まとめ資料変更箇所リスト

資料名 : 59条 原子炉制御室  
 章/項番号: 59-1 SA設備基準適合性 一覧表

59条（原子炉制御室）の補足説明資料は、26条（原子炉制御室等）別添資料を兼ねた内容となっております。そのため、本変更点リスト資料についてもSA/DB一体の内容となっております。

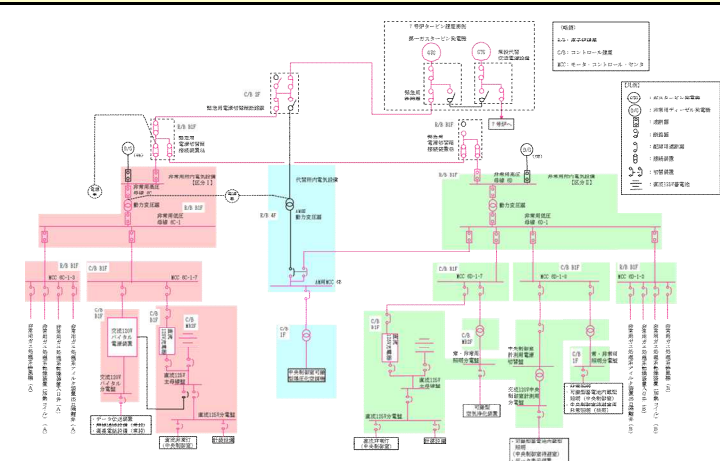
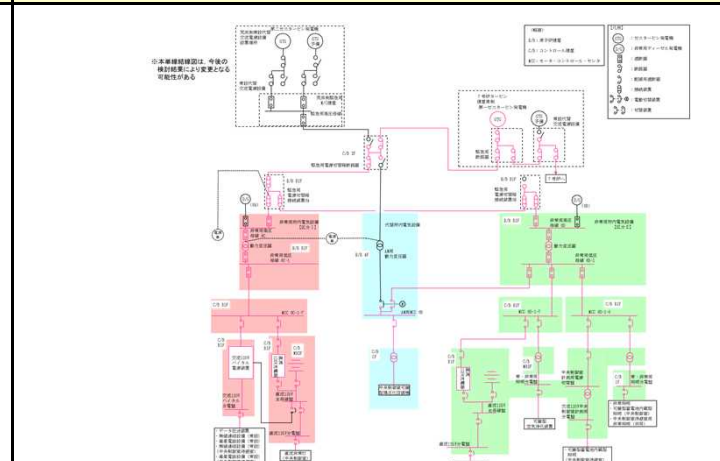
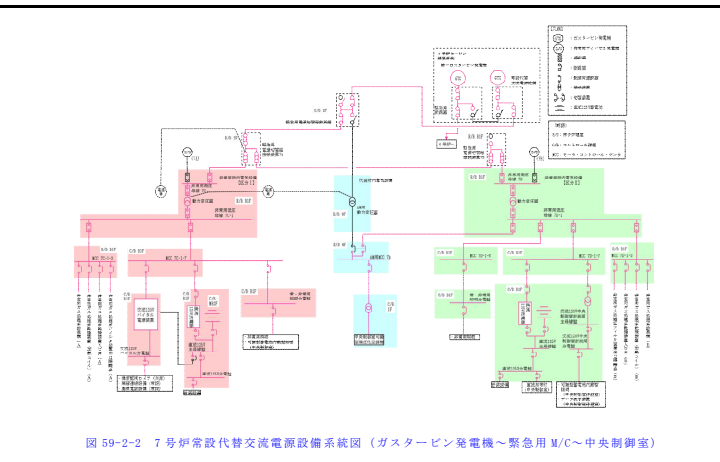
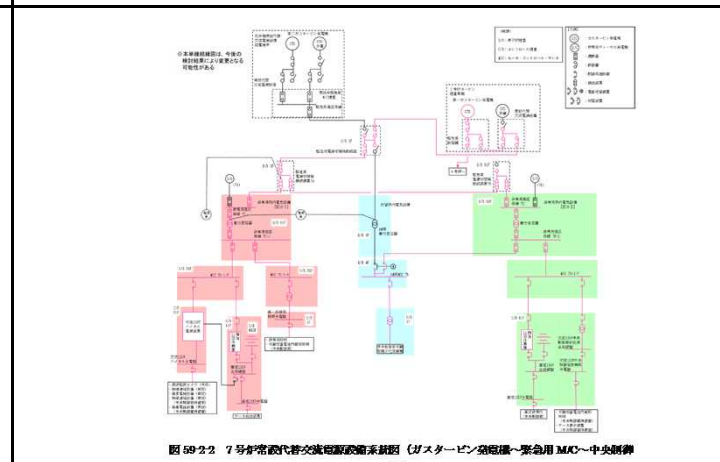
No.	章番号	ページ番号	変更後	変更前	変更理由
1	補足説明資料 59-1	59-1-2	<p>柏崎刈羽原子力発電所 6号及び7号炉 SA設備基準適合性 一覧表 (常設)</p>	<p>柏崎刈羽原子力発電所 6号及び7号炉 SA設備基準適合性 一覧表 (常設)</p>	⑤(記載適正化)
2	補足説明資料 59-1	59-1-3	<p>柏崎刈羽原子力発電所 6号及び7号炉 SA設備基準適合性一覧表 (常設)</p>	<p>柏崎刈羽原子力発電所 6号及び7号炉 SA設備基準適合性一覧表 (常設)</p>	⑤(設備分類変更(居住性→通信)に伴う設備名称変更)

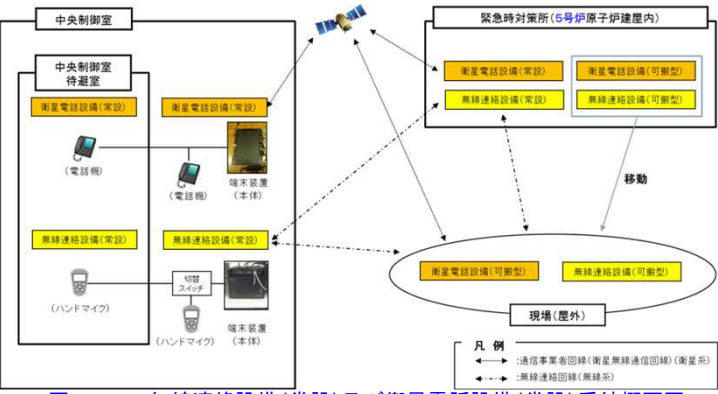
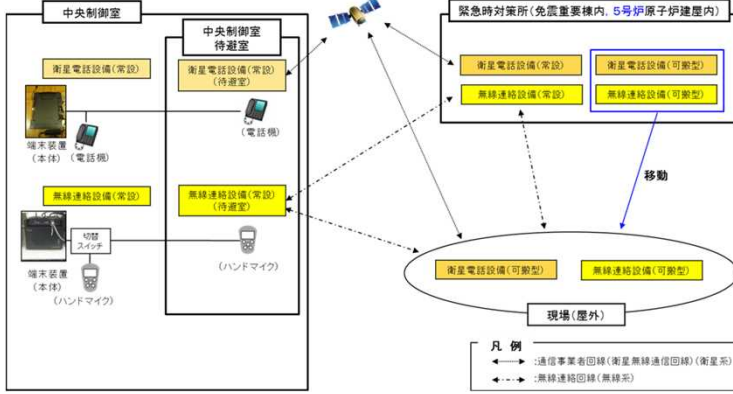
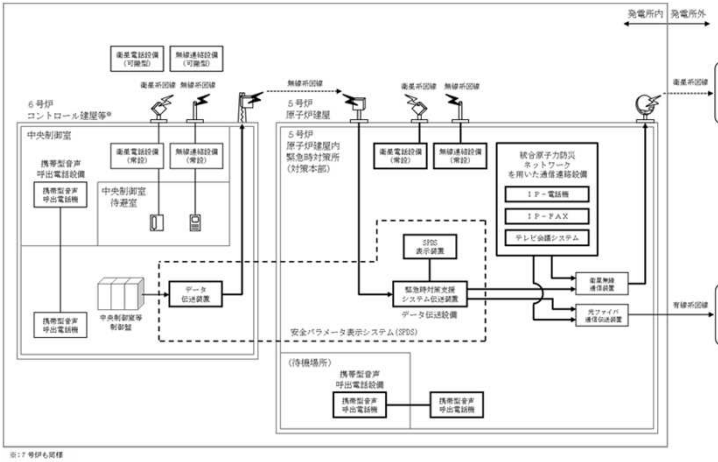
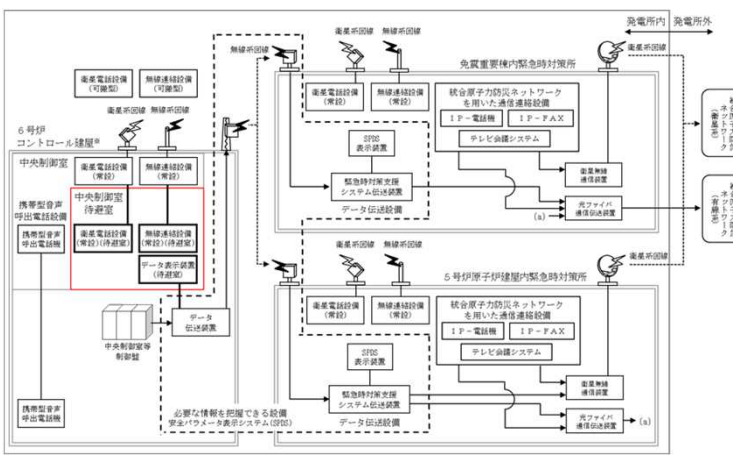
No.	章番号	ページ番号	変更後	変更前	変更理由
7	補足説明資料 59-4	59-4-3	<p>図 59-4-2 中央制御室可搬型陽圧化空調機及び中央制御室待避室陽圧化装置 システム概要図 (中央制御室を陽圧化時)</p>	<p>図59-4-2 中央制御室可搬型陽圧化空調機及び中央制御室待避室陽圧化装置 システム概要図 (中央制御室を陽圧化時)</p>	② (誤記訂正)
8	補足説明資料 59-4	59-4-4	<p>図59-4-3 中央制御室可搬型陽圧化空調機及び中央制御室待避室陽圧化装置 システム概要図 (中央制御室及び中央制御室待避室を陽圧化時)</p>	<p>図59-4-3 中央制御室可搬型陽圧化空調機及び中央制御室待避室陽圧化装置 システム概要図 (中央制御室及び中央制御室待避室を陽圧化時)</p>	② (誤記訂正)

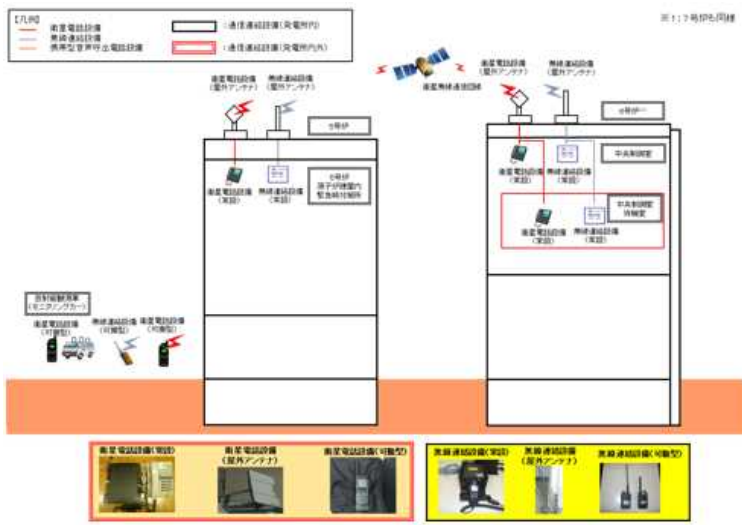
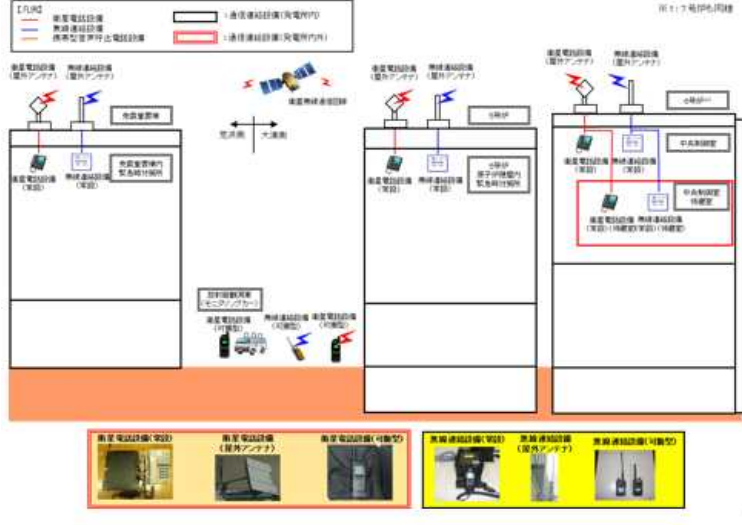
No.	章番号	ページ番号	変更後	変更前	変更理由
15	補足説明資料 59-5 2.	59-5-4	<p>図 59-5-2 中央制御室の陽圧化試験におけるバウンダリ構成図。</p>	<p>図 59-5-2 中央制御室の陽圧化試験におけるバウンダリ構成図。</p>	② (誤記修正)
16	補足説明資料 59-5 2.	59-5-4	<p>図 59-5-3 中央制御室待避室の陽圧化試験におけるバウンダリ構成図。</p>	<p>図 59-5-3 中央制御室待避室の陽圧化試験におけるバウンダリ構成図。</p>	② (誤記修正)

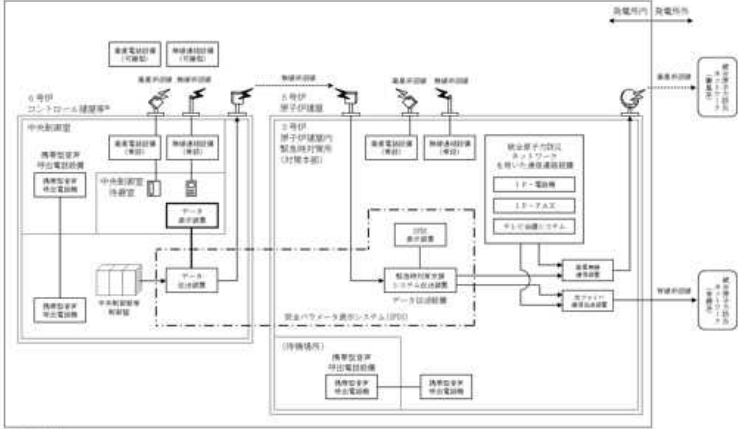
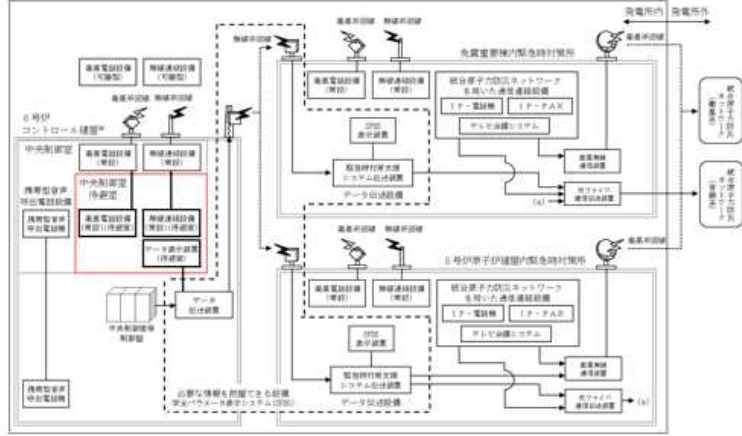
No.	章番号	ページ番号	変更後	変更前	変更理由
20	補足説明資料 59-5 2.	59-5-6	無線連絡設備 (常設) 試験・検査内容 図の変更無し  図59-5-5 無線連絡設備 (常設) 試験・検査構成	無線連絡設備 (常設) (待避室) 試験・検査内容 図の変更無し  図59-5-5 無線連絡設備 (常設) (待避室) 試験・検査構成	⑤ (設備分類変更 (居住性→通信 設備)に伴う, 設備名称変更)
21	補足説明資料 59-5 2.	59-5-7	—	無線連絡設備 (常設) (待避室) 試験・検査内容  【試験構成】   ※ 試験区間：6号及び7号炉中央制御室待避室～免震重要棟内緊急時対策所  図59-5-6 無線連絡設備 (常設) (待避室) 試験・検査構成	② (免震重要棟内 緊急時対策所削 除)

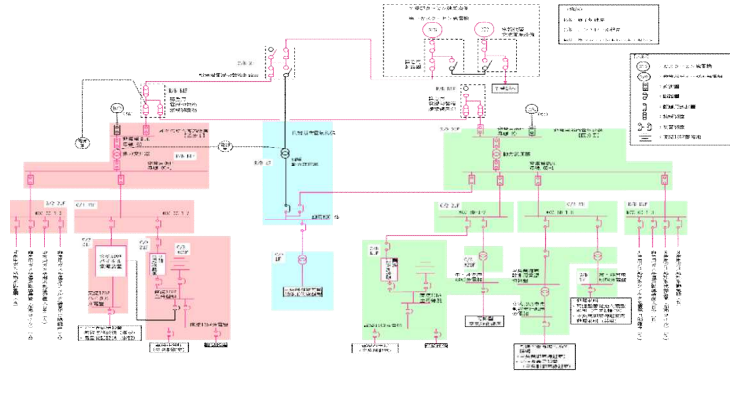
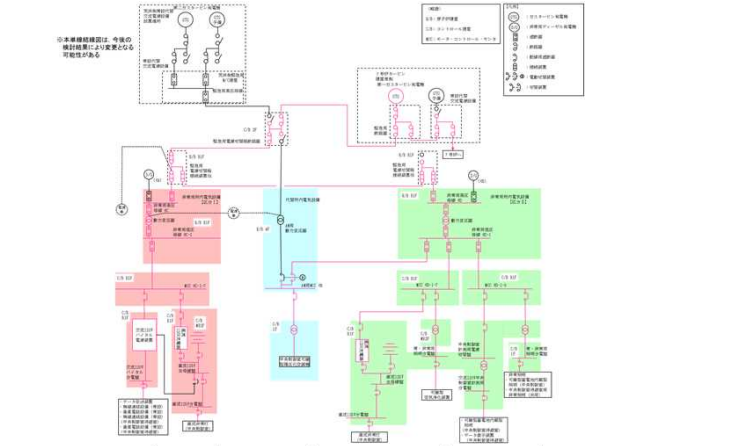
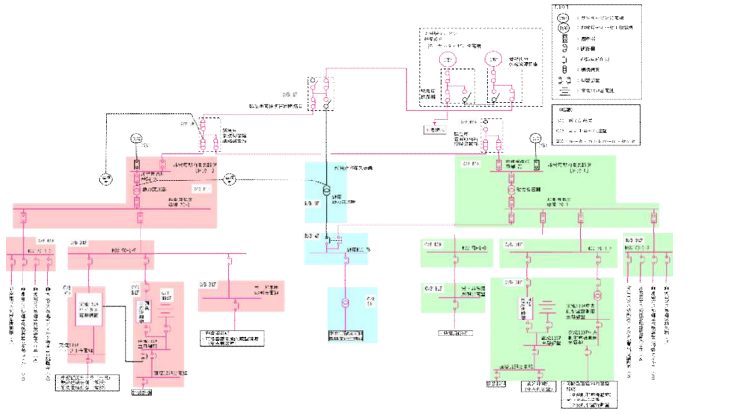
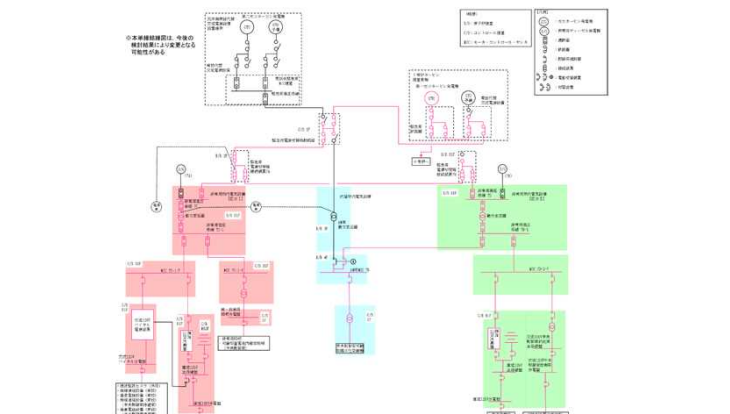
No.	章番号	ページ番号	変更後	変更前	変更理由
33	補足説明資料 59-9	59-10-5-21	 <p>図 59-2-1 6号炉常設代替交流電源設備系統図 (ガスタービン発電機～緊急用M/C～中央制御室)</p>	 <p>図 59-2-1 6号炉常設代替交流電源設備系統図 (ガスタービン発電機～緊急用M/C～中央制御室)</p>	② (第二ガスタービン発電機の扱い変更、デザイン見直し)
34	補足説明資料 59-9	59-10-5-22	 <p>図 59-2-2 7号炉常設代替交流電源設備系統図 (ガスタービン発電機～緊急用M/C～中央制御室)</p>	 <p>図 59-2-2 7号炉常設代替交流電源設備系統図 (ガスタービン発電機～緊急用M/C～中央制御室)</p>	② (第二ガスタービン発電機の扱い変更、デザイン見直し)

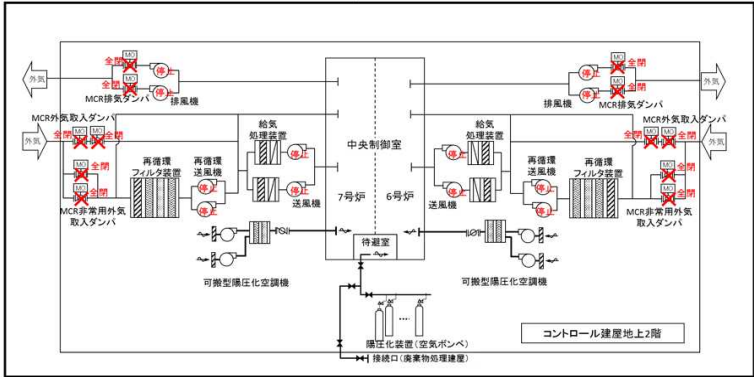
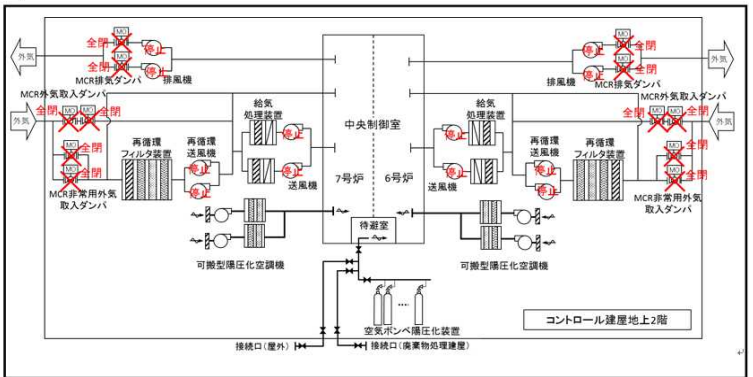
No.	章番号	ページ番号	変更後	変更前	変更理由																																			
50	補足説明 資料 59-10 2.3	添 59-10- 3-20	<p>チェン징ングエリアは、要員の被ばく低減の観点からコントロール建屋内、かつ中央制御室陽圧化バウンダリに隣接した場所に設営する。また、チェン징ングエリア付近の全照明が消灯した場合を想定し、乾電池内蔵型照明を配備する。中央制御室のチェン징ングエリア設営場所及び概略図を図2.3-1に示す。</p> <p>また、チェン징ングエリアの設営は、保安班員2名で、約60分を想定している。チェン징ングエリアの設営のタイムチャートを図2.3-2に示す。</p>	<p>チェン징ングエリアは、要員の被ばく低減の観点からコントロール建屋内、かつ中央制御室バウンダリに隣接した場所に設営する。また、チェン징ングエリア付近の全照明が消灯した場合を想定し、乾電池内蔵型照明を配備する。中央制御室のチェン징ングエリア設営場所及び概略図を図2.3-1に示す。</p>	⑤ (設営時間追記)																																			
51	補足説明 資料 59-10 2.3	添 59-10- 3-22

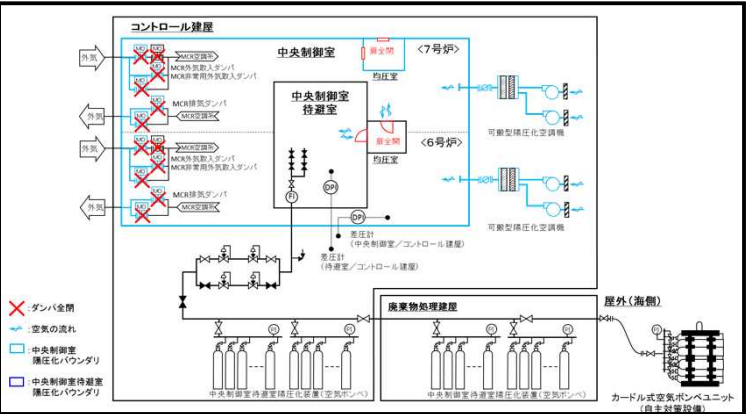
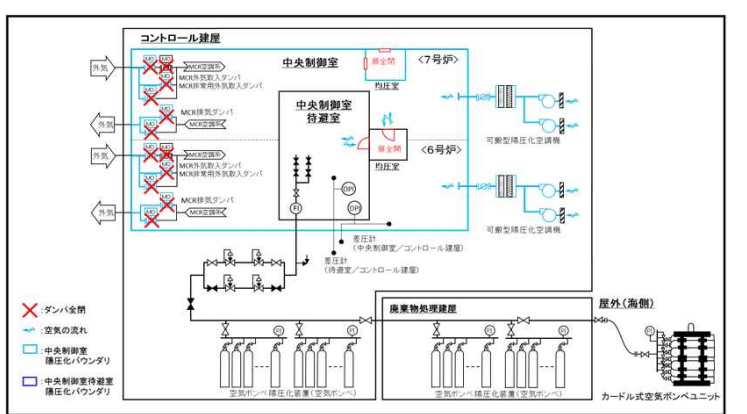
No.	章番号	ページ番号	変更後	変更前	変更理由
54	補足説明 資料 59-10 2.4 2.4.2	添 59-10- 2-2	<p>2.4.2 中央制御室及び中央制御室待避室陽圧化バウンダリの設計差圧中央制御室及び中央制御室待避室陽圧化バウンダリは、配置上、動圧の影響を直接受けない屋内に設置されているため、室内へのインリークは隣接区画との温度差によるものと考えられる。低温及び高温の設計基準については、観測記録（気象庁アメダス）年超過確率評価を踏まえ最低気温が最も小さく、及び最高気温が最も大きくなる値を設計基準として定めた。評価の結果、統計的な処理による年超過確率10-4/年の値として最低気温は-15.2℃、及び最高気温は38.8℃となった。中央制御室及び中央制御室待避室陽圧化バウンダリの設計に際しては、重大事故等時の室内の温度を中央制御室のあるコントロール建屋の設計最高温度40℃、隣接区画を年超過確率10-4/年の値よりも厳しい最低温度-17.0℃と仮定すると、中央制御室及び中央制御室待避室の階層高さは最大6mであるため、以下のとおり約15Paの圧力差があれば、温度の影響を無視できると考えられる。</p> $\Delta P = \{(-17.0^\circ\text{Cの乾き空気密度}) - (+40^\circ\text{Cの乾き空気の密度})\} \times \text{階層高さ} = 1.506 \text{ kg/m}^2 \quad \approx 15\text{Pa}$	<p>2.4.2 中央制御室及び中央制御室待避室陽圧化バウンダリの設計差圧中央制御室及び中央制御室待避室陽圧化バウンダリは、配置上、動圧の影響を直接受けない屋内に設置されているため、室内へのインリークは隣接区画との温度差によるものと考えられる。重大事故等発生時の室内の温度を中央制御室のあるコントロール建屋の設計最高温度40℃、隣接区画を外気の設計最低温度-17℃と仮定すると、中央制御室及び中央制御室待避室の階層高さは最大6mであるため、以下のとおり約15Paの圧力差があれば、温度の影響を無視できると考えられる。</p> $\Delta P = \{(-17^\circ\text{Cの乾き空気密度}) - (+40^\circ\text{Cの乾き空気の密度})\} \times \text{階層高さ} = (1.378 - 1.127) \times 6 = 1.506 \text{ kg/m}^2 \quad \approx 15\text{Pa}$	④ (他条文との記載統一)

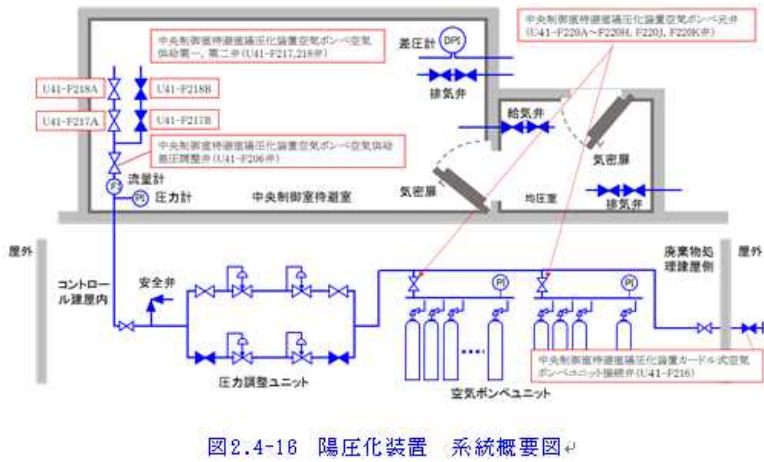
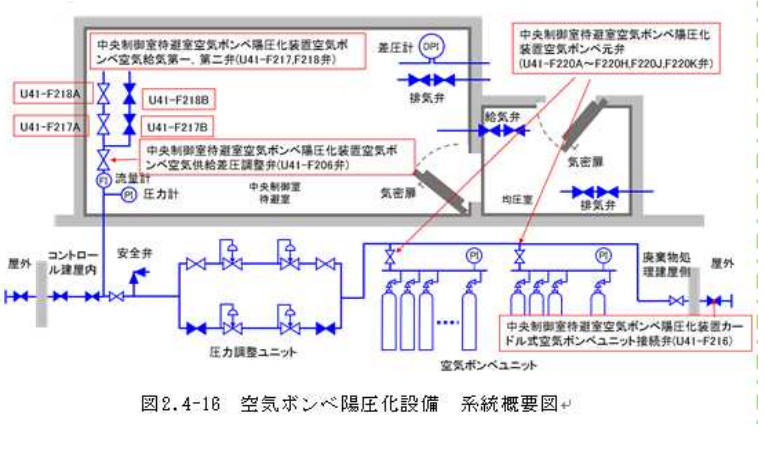
No.	章番号	ページ番号	変更後	変更前	変更理由
55	補足説明資料 59-10 2.4 2.4.3	添 59-10-2-5	重大事故等発生時の中央制御室の陽圧化装置の系統概要を図2.4-4に示す。	重大事故等発生時の中央制御室の空気ポンベ陽圧化設備の系統概要を図2.4-4に示す。	⑤ (記載の適正化)
56	補足説明資料 59-10 2.4 2.4.3	添 59-10-2-5	 <p>図 2.4-4 中央制御室換気空調系（陽圧化装置）                  系統概要図                  （重大事故等発生時、ブルーム通過前及びブルーム通過後）</p>	 <p>図 2.4-4 中央制御室換気空調系（空気ポンベ陽圧化設備）                  系統概要図                  （重大事故等発生時、ブルーム通過前及びブルーム通過後）</p>	⑤ (記載の適正化)
57	補足説明資料 59-10 2.4 2.4.3	添 59-10-2-7	試験結果を図2.4-7に示す。3回の測定結果から求まる回帰曲線（通気特性式）より、中央制御室内を隣接区画+20Pa以上+40Pa未満の範囲内で陽圧化する必要風量は [ ] となる。よって、設計風量は上記風量に設計裕度をもった4,500~6,000m <sup>3</sup> /h（6号炉側から1,125~1,500m <sup>3</sup> /h/台×2台、7号炉側から1,125~1,500m <sup>3</sup> /h/台×2台とする。）	試験結果を図2.4-7に示す。3回の測定結果から求まる回帰曲線（通気特性式）より、中央制御室内を隣接区画+20Pa以上+40Pa未満の範囲内で陽圧化する必要風量は [ ] となる。よって、設計風量は上記風量に設計裕度をもった4,500~6,000m <sup>3</sup> /h（6号炉側から2,250~3,000m <sup>3</sup> /h、7号炉側から2,250~3,000m <sup>3</sup> /h）とする。	⑤ (記載の適正化)

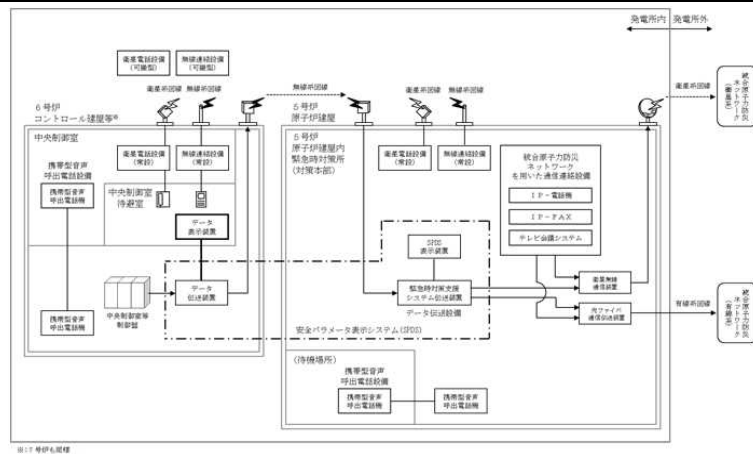
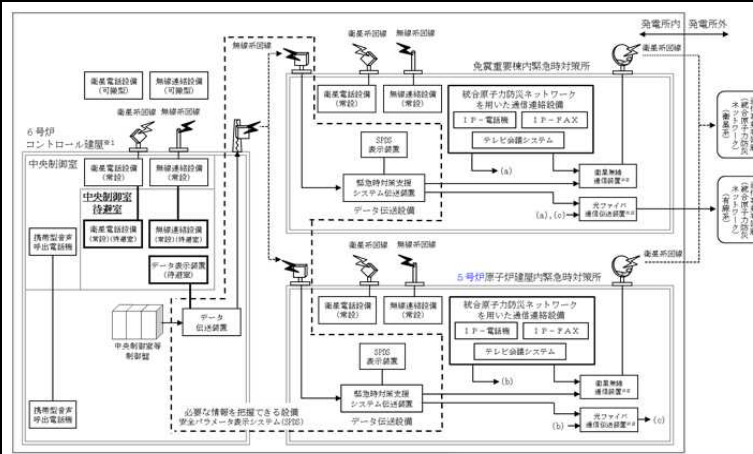
No.	章番号	ページ番号	変更後	変更前	変更理由
62	補足説明 資料 59-10 2.4 2.4.4	添 59-10- 2-21	<p>重大事故時のブルーム通過前・後、及びブルーム通過中の運転モードを、図 2.4-19 運転モード時の中央制御室換気空調系系統概略図 (2/2) に示す。</p> <p>図 2.4-19 運転モード時の中央制御室換気空調系系統概略図 (2/2)</p> <p>: S A 範囲</p> <p>59-10-2-21.</p>	<p>重大事故時のブルーム通過前・後、及びブルーム通過中の運転モードを、図 2.4-19 運転モード時の中央制御室換気空調系系統概略図 (2/2) に示す。</p> <p>図 2.4-19 運転モード時の中央制御室換気空調系系統概略図 (2/2)</p> <p>: S A 範囲</p> <p>59-10-2-21.</p>	<p>⑤ (記載適正化)</p>
